710 - INSP  
ISO/IEC 17020  
Origineel verslag

## Verkoop [Afd 8.4.2]

**Verslagnummer:** 18/08072024/36314/1/1

Turnhoutsebaan 459, 2140, Antwerpen  
(Borgerhout) (België)

## Eendraadsschema en situatieplan

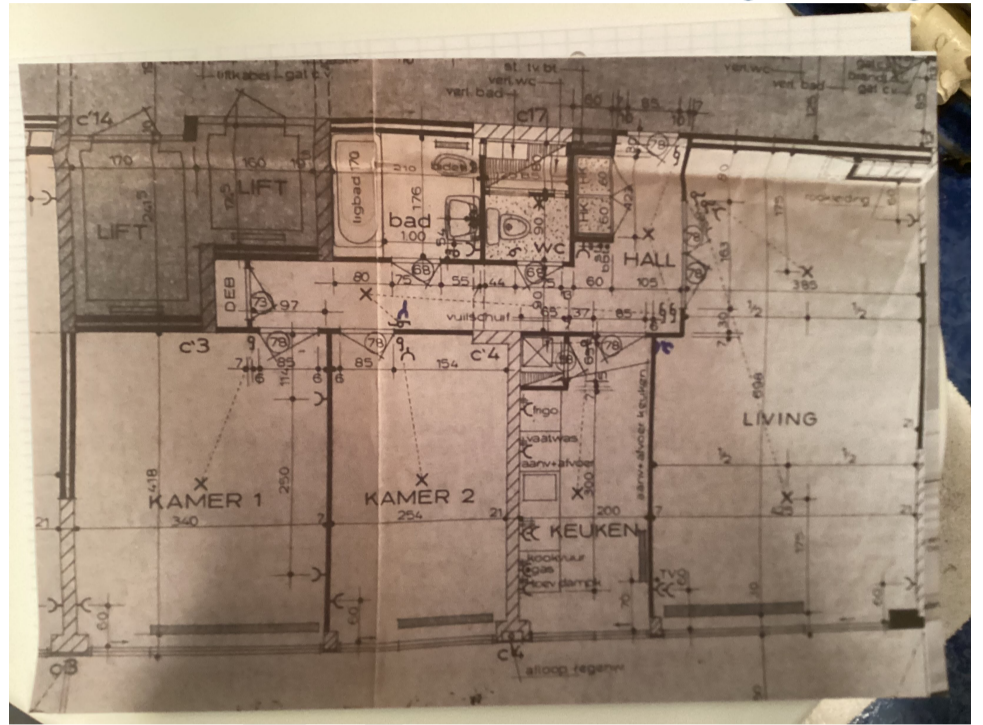
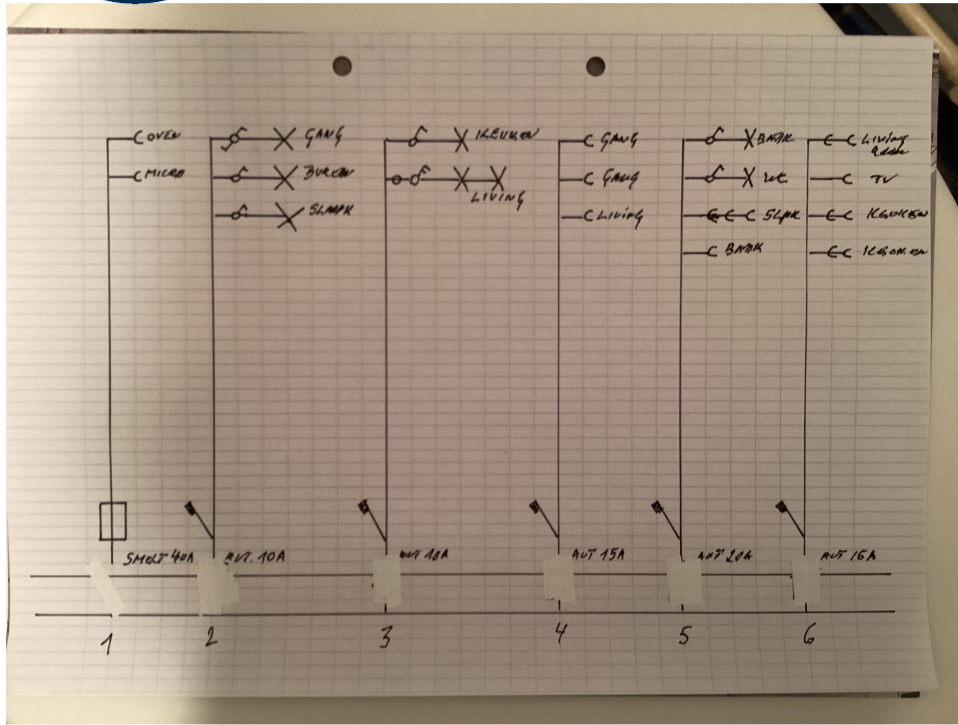
- Het ééndraadsschema en/of het situatieplan werden niet opgesteld met de correcte symbolen en notities. [Afd 2.13.] [ Afd 3.1.2]
- Er ontbreken afdekplaatjes in het elektrisch bord. – Afd 5.2.6; oAfd 4.2.2.3

- De schema's zijn niet aanwezig of niet correct. Wij kunnen niet uitsluiten dat er geen nieuwe inbreuken zullen zijn bij het voorleggen van de (nieuwe) schema's.
- Het is niet mogelijk het elektrisch bord te open, demonteren zonder het te beschadigen. Alles kon niet gekeurd worden.
- De woning is bemeubeld. Het kan zijn dat niet alle onderdelen gecontroleerd zijn.
- Door gevolg te geven aan de hoger vermelde inbreuken, is het mogelijk dat er bij een volgend onderzoek bijkomende inbreuken aan het licht komen.
